社團法人臺南市建築師公會

第二屆第二次法規研究委員會會議紀錄

時間：108 年 8 月 06 日（星期二）下午 14：00

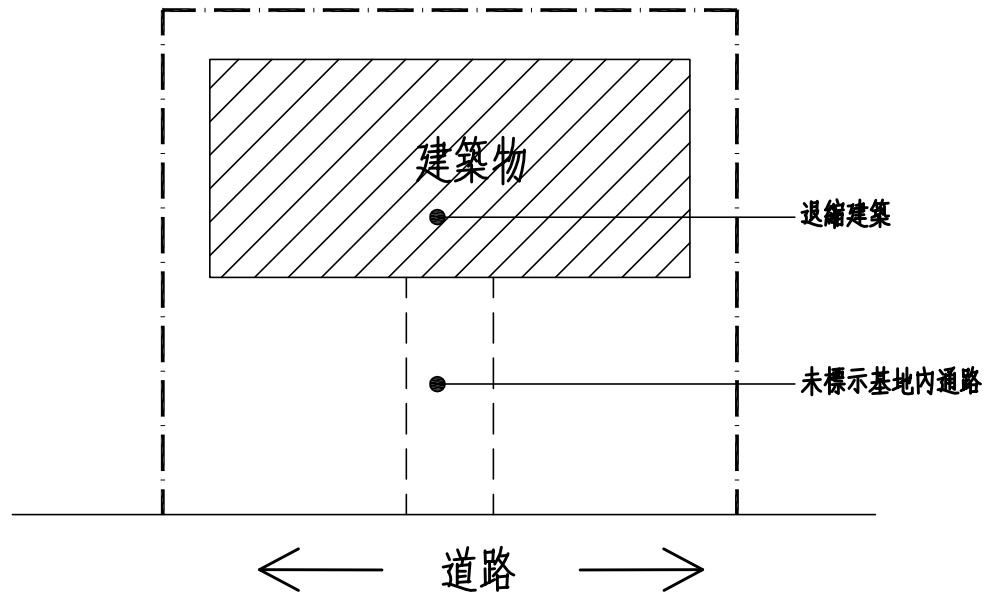
- 一、依「臺南市騎樓地設置標準」第5條規定略以:「騎樓柱正面自道路境界線退縮之距離，在中西區等行政區者為25公分，在永康等行政區者為50公分……」;有關前述退縮距離係為「牆面線退縮」或為一般退縮距離?如於騎樓淨寬符合規定前提下，前述退縮距離可否增加?
- 二、有關騎樓地退縮如未建築部分得視為法定空地，於該部分法定空地範圍內於留設最小淨寬2.5公尺範圍外之空間得否設置非計入建築面積及容積樓地板面積之街道家具或植栽樹穴?另留設之最小淨寬2.5公尺範圍計算是否應鄰接建築物地面層側或應臨接建築線側?(詳本提案附件P24)

騎樓地退縮未建築部分得視為法定空地，於該部分法定空地範圍內於留設最小淨寬2.5公尺範圍外之空間，為維持法定騎樓之通行無阻，仍不得設置街道家具或植栽樹穴。

附圖二

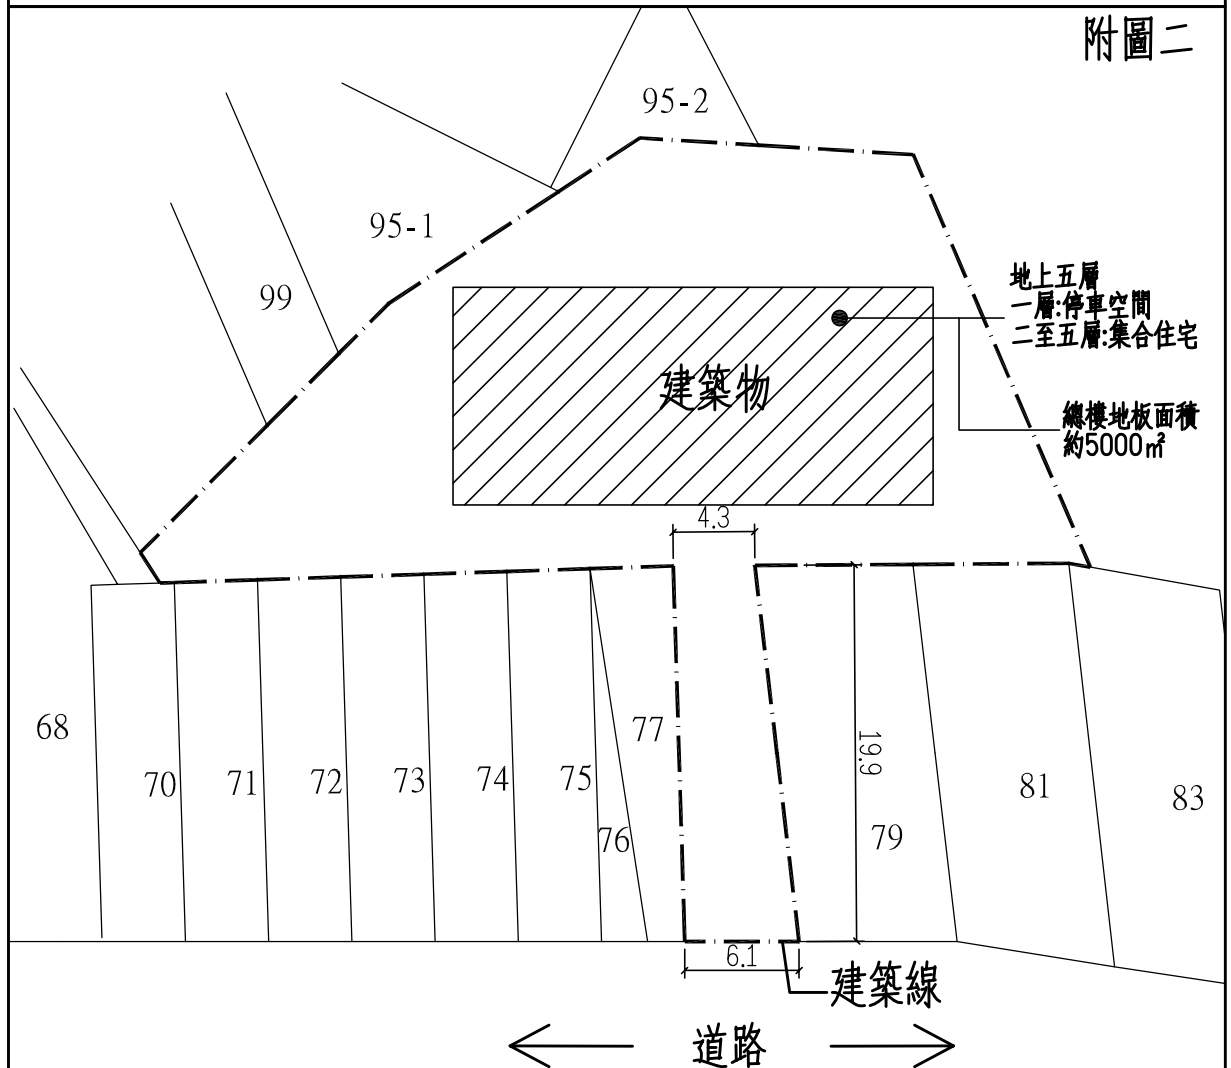
二、本案位於永康區頂安段 96 地號，基地內僅設置單幢五層集合住宅，總樓地板面積約 5000 平方公尺(詳附圖二)，建築物座落處至建築線之間部分寬度不足 6 米，是否需於基地內再檢討通路寬度？或視為建築物退縮建築，而無基地內通路之適用？提請研議。

基地內僅設置同一權利主體且非區分所有權之單幢建築物，依本編第 1 條第 37 款規定，其至建築線之通路，得視為類似通路，計入法定空地，其寬度不受限制。

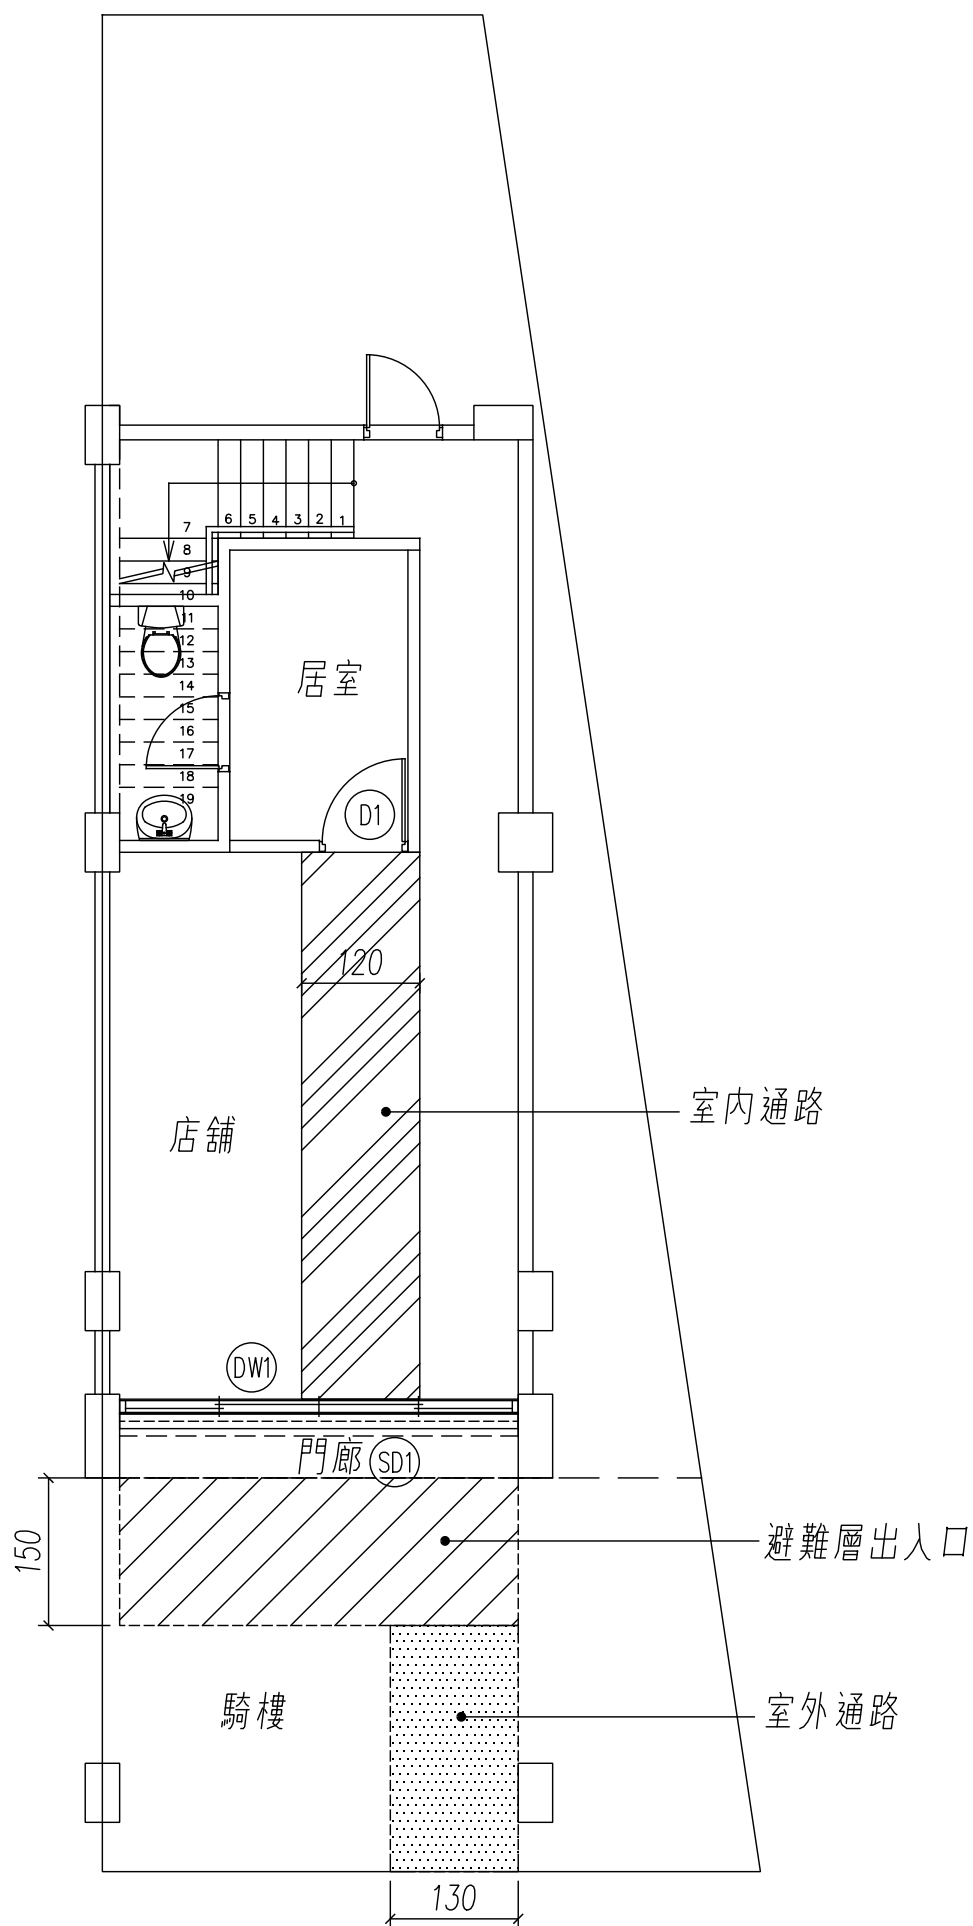
A 地號含 215-8，313-5，同意嚴福仁新建房屋

B 地號含 215-3, 313-2, 同意巖文宏新建房屋

本案如以嚴福仁及嚴文宏作為共同起造人設計申請建照是否可行？

請起造人重新向國產署申請同意該4筆土地併案以二人名義為共同起造人申請建築許可，以臻適法。

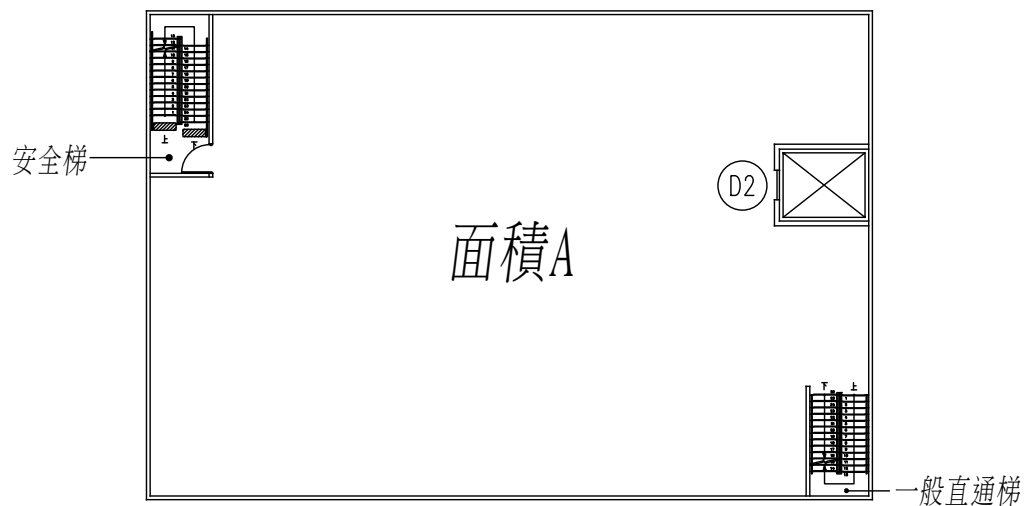
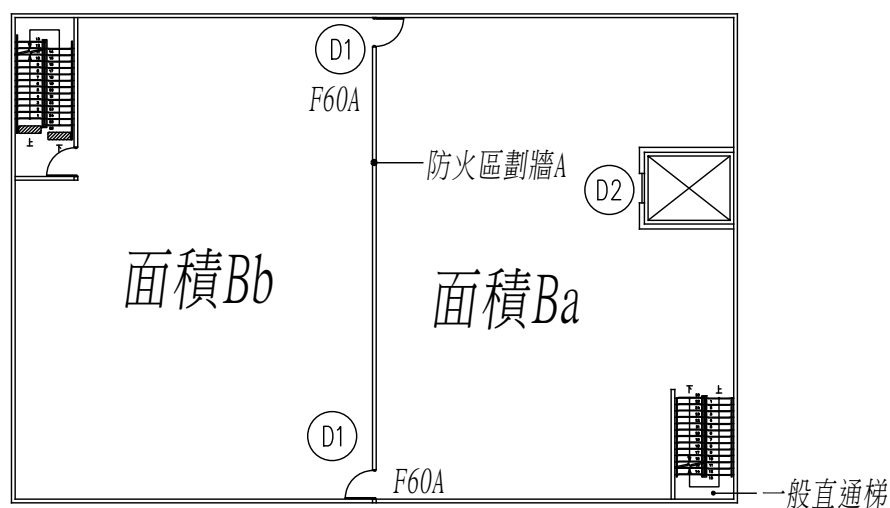
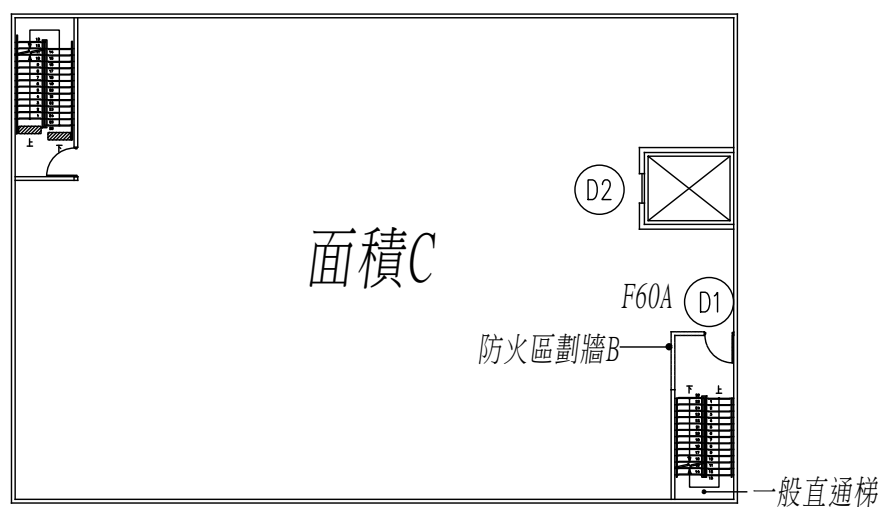
- 一、依本編 79 條規定：「防火構造建築物總樓地板面積在一、五〇〇平方公尺以上者，應按每一、五〇〇平方公尺，以具有一小時以上防火時效之牆壁、防火門窗等防火設備與該處防火構造之樓地板區劃分隔。防火設備並應具有一小時以上之阻熱性。」，合先敘明。
- 二、如附圖建築物僅需設置一座安全梯，若建築物各樓層室內面積皆小於 1500 平方公尺，則於適用旨揭規定係為單層各面積檢討或應以各層總面積合計檢討。
- 三、如以各層面積合計檢討，實務執行有一下疑慮：
 - (一)、於本案若區劃為三個防火區劃，區劃甲(面積 A+面積 Ba)、區劃乙(面積 Bb)、區劃丙(面積 C)；則於 3 層之一般直通梯位置是否應改成安全梯或增設防

火區劃牆 B?

- (二)、貫穿不同防火區劃之電梯間,其電梯門扇雖符合本編第 79 條之 2 具有 1 小時防火時效及遮煙性,但不符合本編第 79 條規定防火區劃範圍之防火設備並應具有一小時以上之阻熱性;是否應於電梯升降道前另增設電梯間區劃?詳附件 P13

1. 面積A<1500;面積Ba+Bb<1500;面積C<1500

2. 面積A+面積Ba>1500

- 一、查本編第 79 條規定略以:「防火構造建築物總樓地板面積在一、五〇〇平方公尺以上者,應按每一、五〇〇平方公尺,以具有一小時以上防火時效之牆壁、防火門窗等防火設備與該處防火構造之樓地板區劃分隔……。」,上揭面積區劃規定係為各該樓層之水平面積檢討,尚無規定應將垂直各層面積合計檢討之必要。
- 二、另防火構造建築物之升降機道應依本編 79 條之 2 第 1 項規定區劃分隔,但符合 94.7.5 台內營字第 09400837582 號函、96.3.12 營署建管字第 0962903835 號函、104.5.22 營署建管字第 1040025080 號函及 104.8.28 內授營建管字第 1040813231 號函釋之建築物,則不在此限。

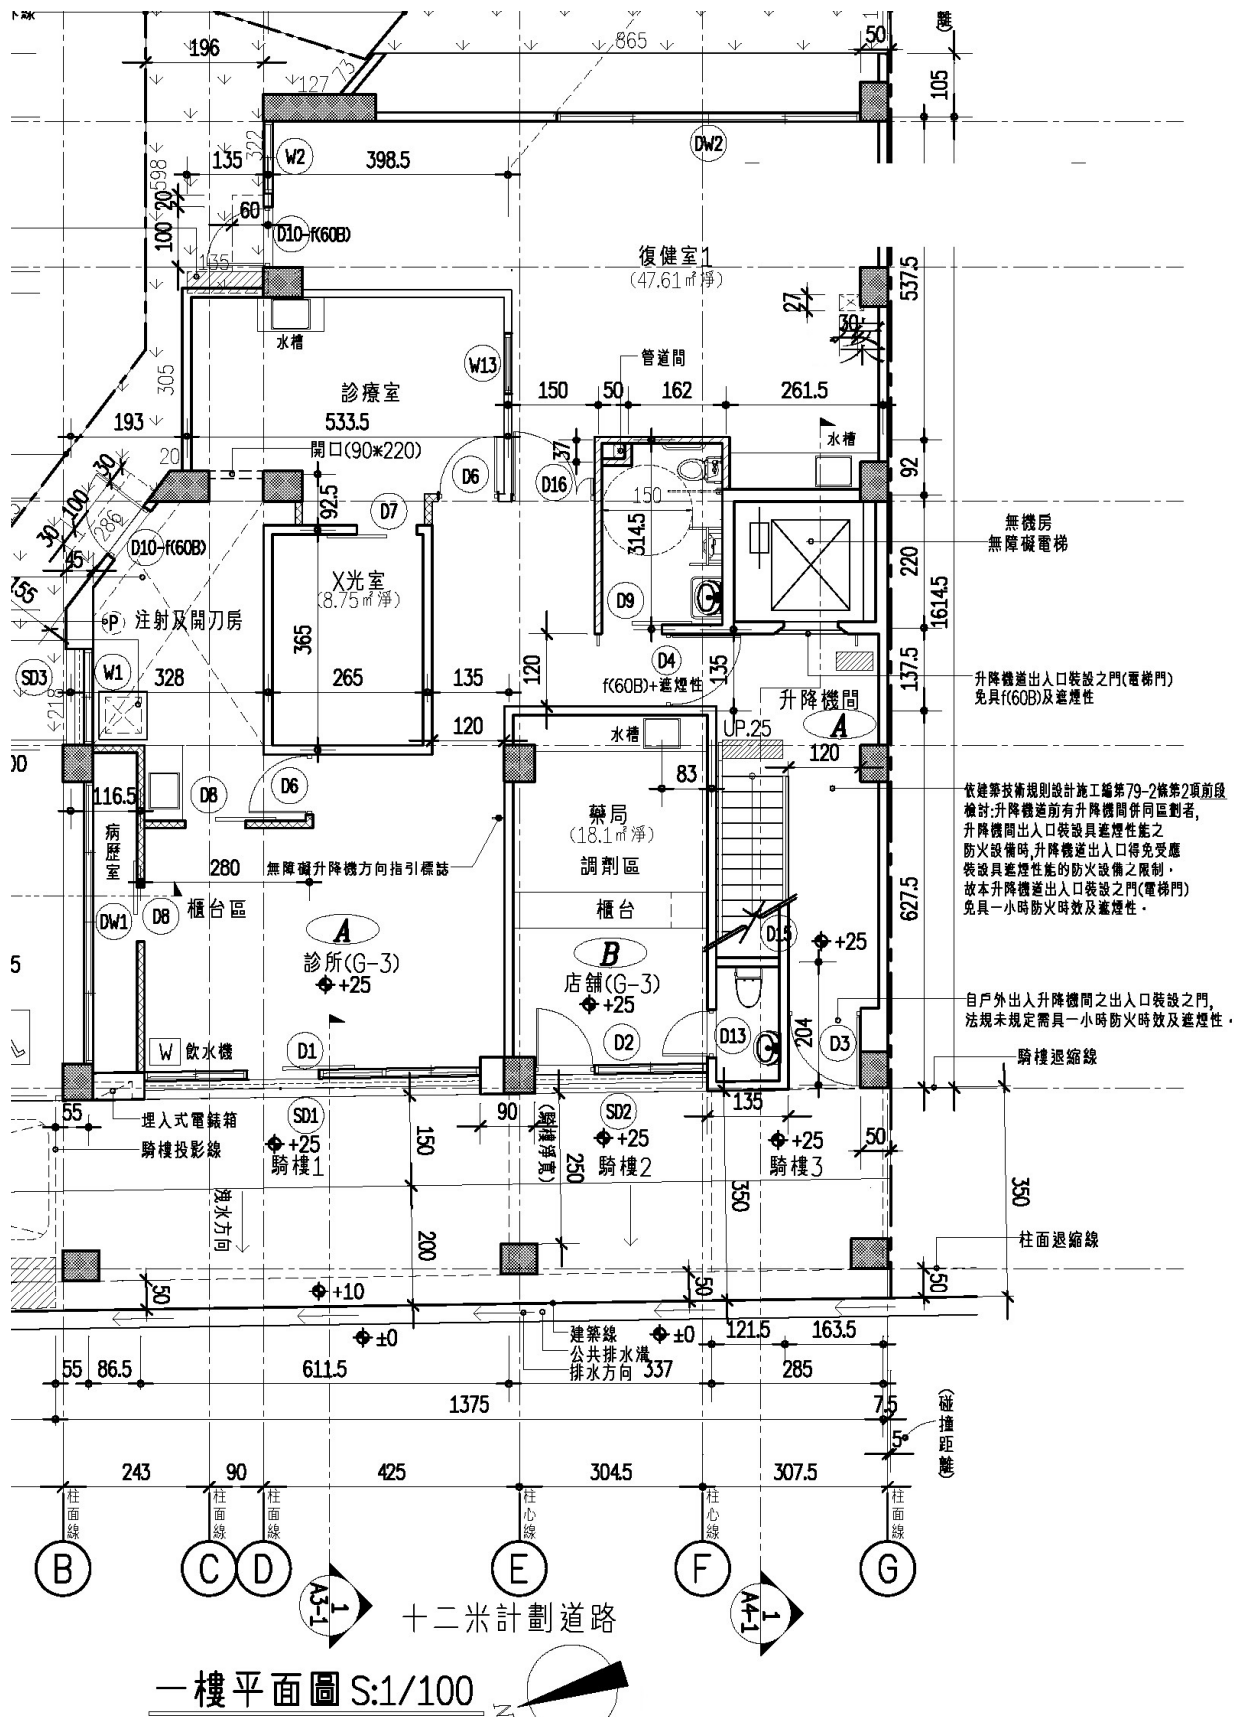
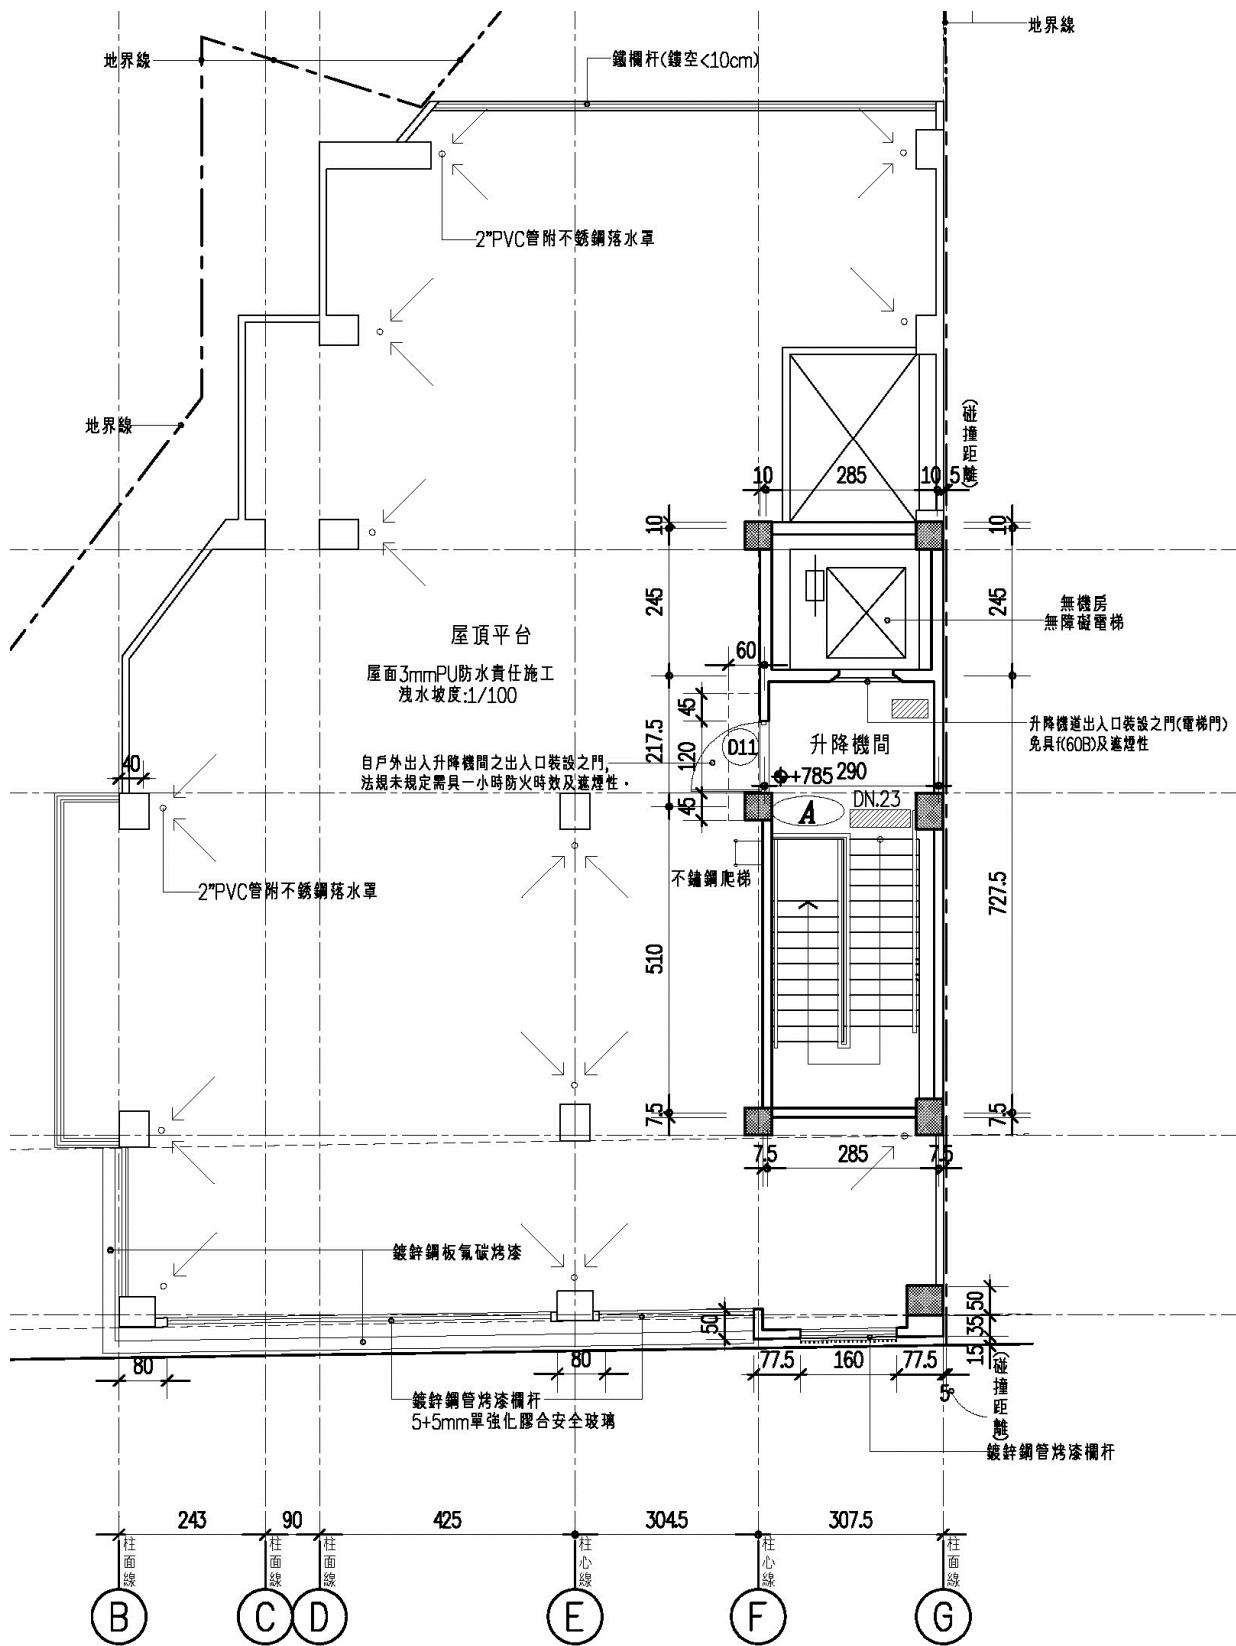
三、再依本編第 79 條之 2 規定檢討，本案電梯間與直通樓梯平臺相連，是否可於直通樓梯連接第壹、貳層之室內出入口裝設具遮煙性能之防火門，而免於升降機道出入口裝設具遮煙性能之防火門？

四、又本案直通樓梯間通往戶外(包括避難層通往騎樓、道路及屋突連接屋頂平臺)之出入口是否得免裝設具遮煙性能之防火門？

- 一、本案設置升降機，依本編第 79 條之 2 第 2 項前段略以：「升降機道前設有升降機間且併同區劃者，升降機間出入口裝設具有遮煙性能之防火設備時，升降機道出入口得免受應裝設具遮煙性能防火設備之限制」之規定檢討時，D4 門應為具有遮煙性能之防火設備(1 小時防火時效+遮煙性能)，升降機道出入口裝設之門(電梯門)得免具遮煙性能。
- 二、於騎樓與屋頂突出物，自戶外進出升降機間之出入口裝設之門(詳本提案附件)，得免受應裝設具遮煙性能防火設備之限制。
- 三、本案樓梯屬一般直通樓梯(非安全梯)，參照 103 年度第 11(12)次(104.01.26)會議提案八議略以：「…直通樓梯係與升降機道及升降機間併同區劃，依本編第 79 條之 2 規定，尚非法所不許」意旨，該直通樓梯得與升降機道及升降機間併同區劃。

決議：本案採通案決議：依臺南縣建築師公會意見辦理。
